Modulo per la presentazione delle osservazioni per i piani/programmi/progetti sottoposti a procedimenti di valutazione ambientale di competenza statale

ID: Codice procedura (ID_VIP/ID_MATTM):10844

Impianto per la produzione di energia elettrica da fonte eolica, costituito da 6 aerogeneratori della potenza complessiva di 37,2 MW, un sistema di accumulo da 25 MW e relative opere connesse in località "Rempillo" nel comune di Pitigliano (GR).

TESTO DELLE OSSERVAZIONI

Immagine n. 5 Intervisibilità degli impianti eolici della provincia di Viterbo anche in quella di Grosseto, in particolare nel pitiglianese.

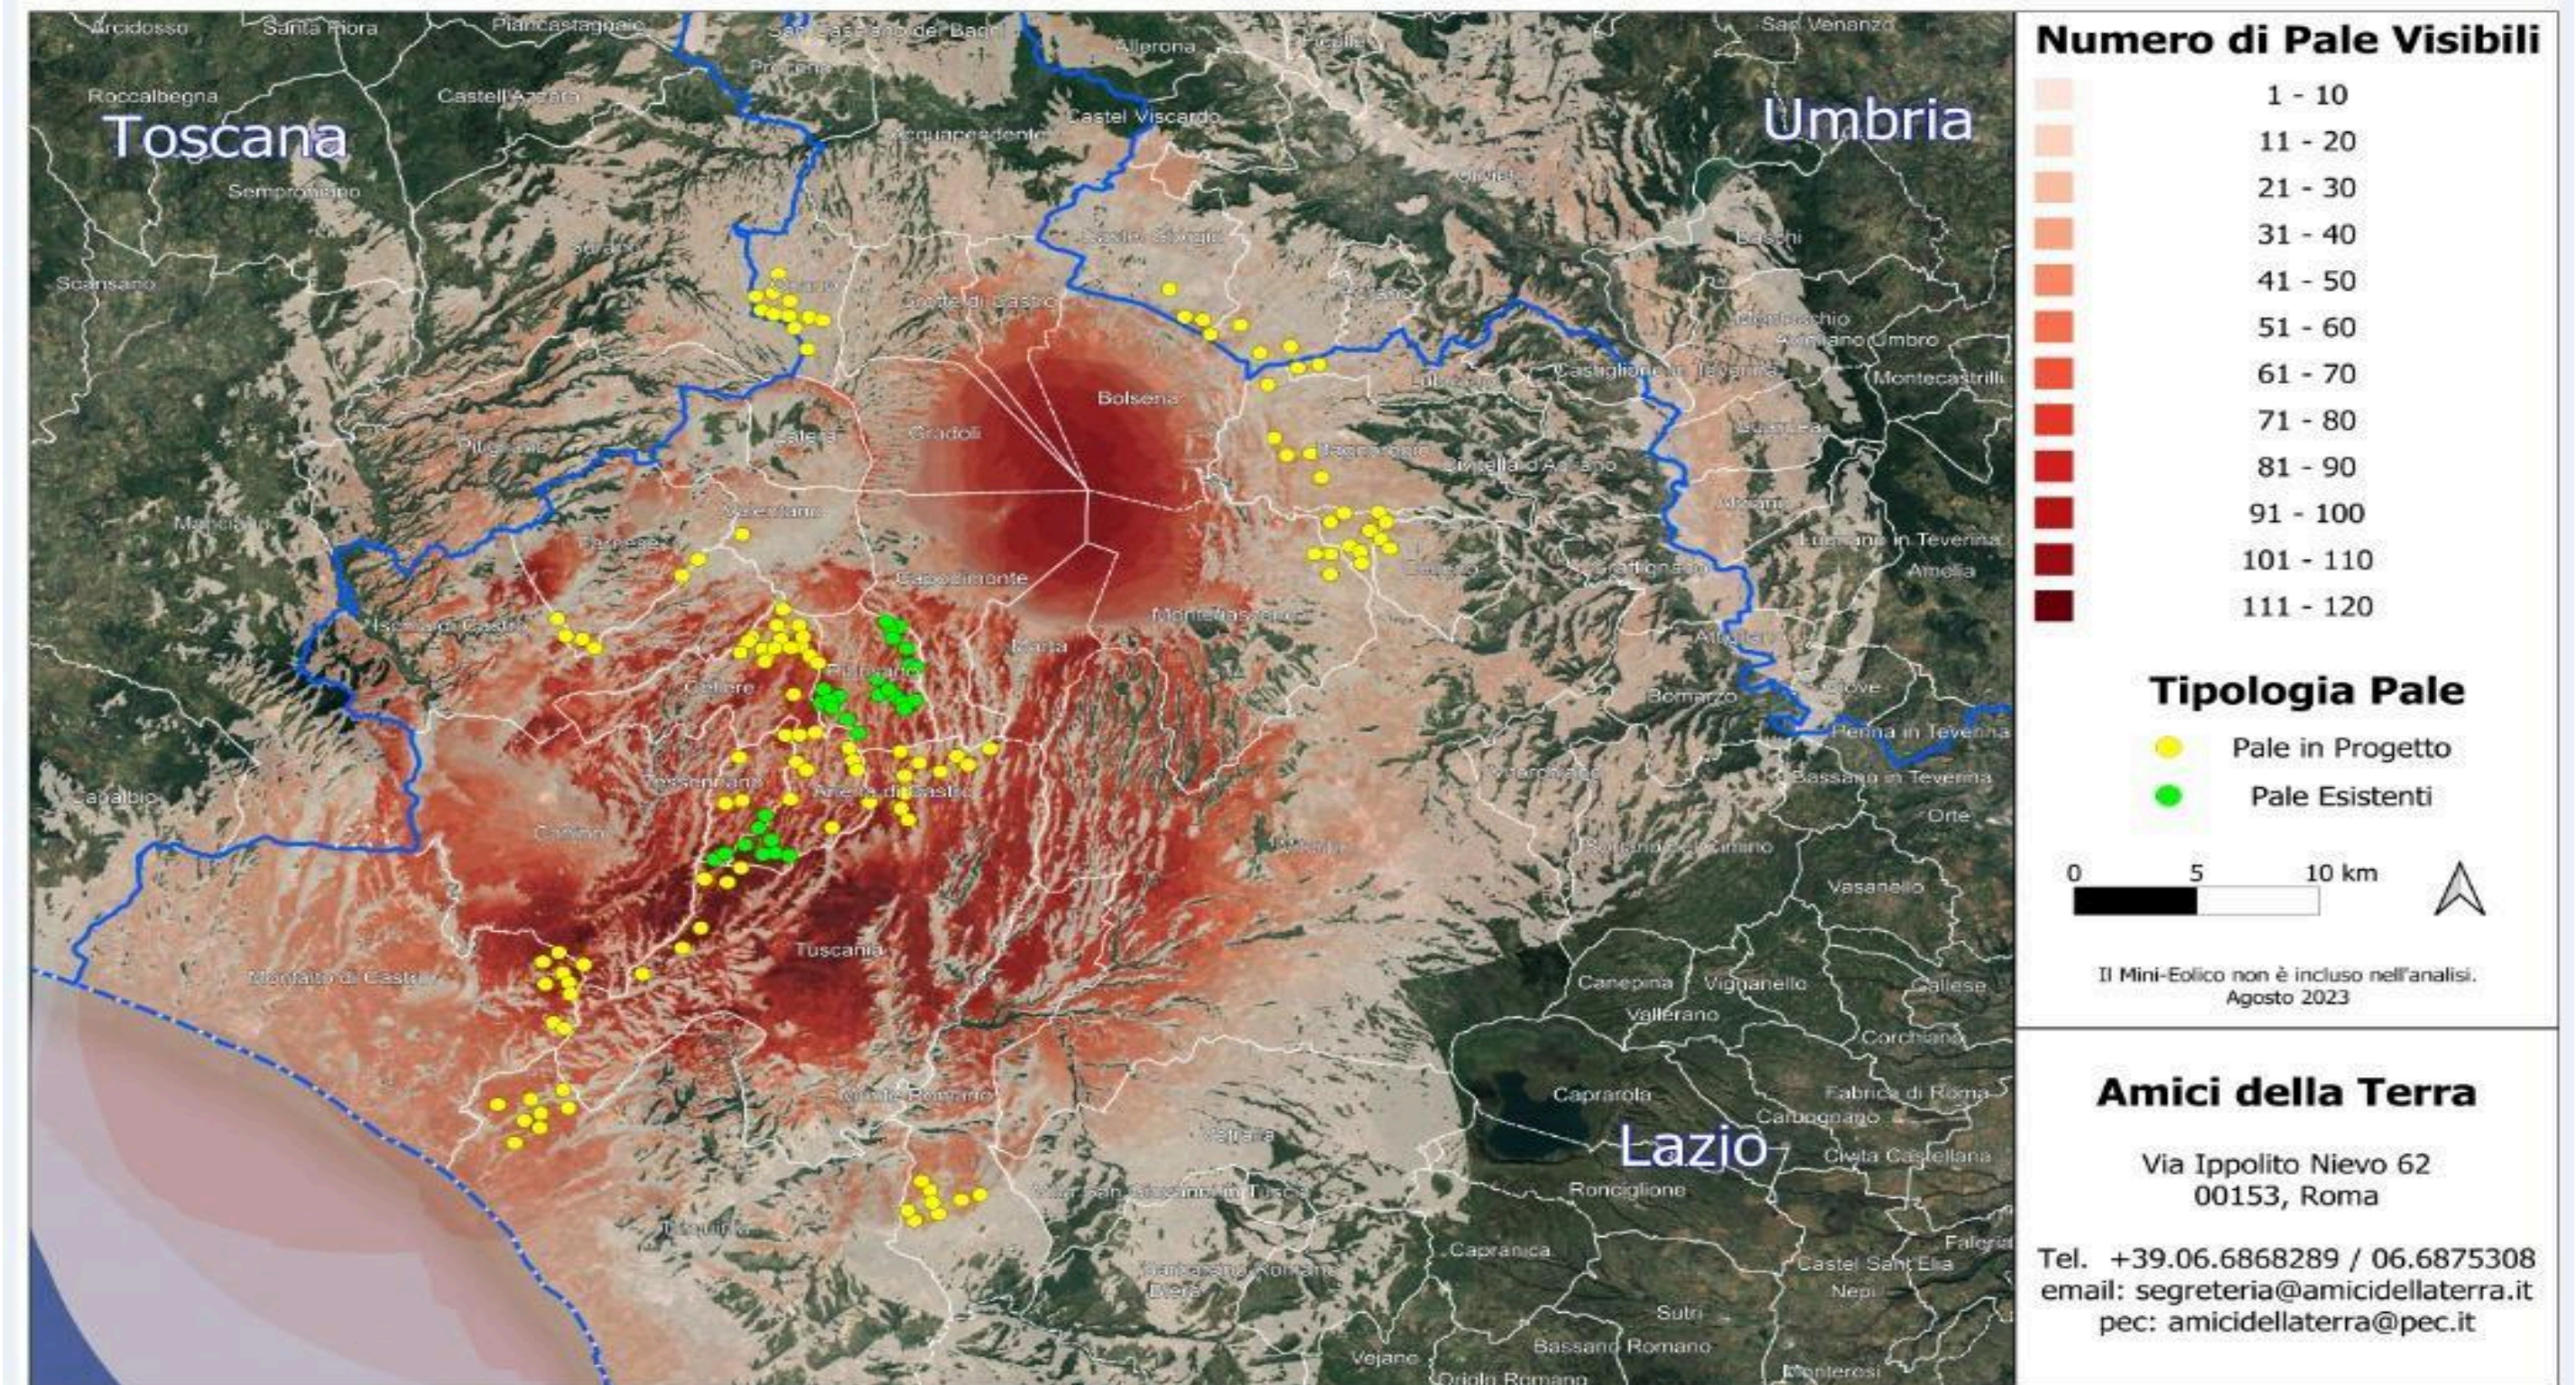
nn. 1 e 2 e crea anche degli impatti negativi anche sui beni naturalistici come verrà dettagliato nell'Osservazione n. 4. Inoltre andrebbe a sommarsi al già enorme cumulo di impianti eolici e fotovoltaici e geotermici che già creano una elevata criticità ambientale nella provincia di Viterbo e interferiscono anche con il territorio toscano come si può vedere dalle immagini nn. 4 e 5 dell'Allegato n. 1.
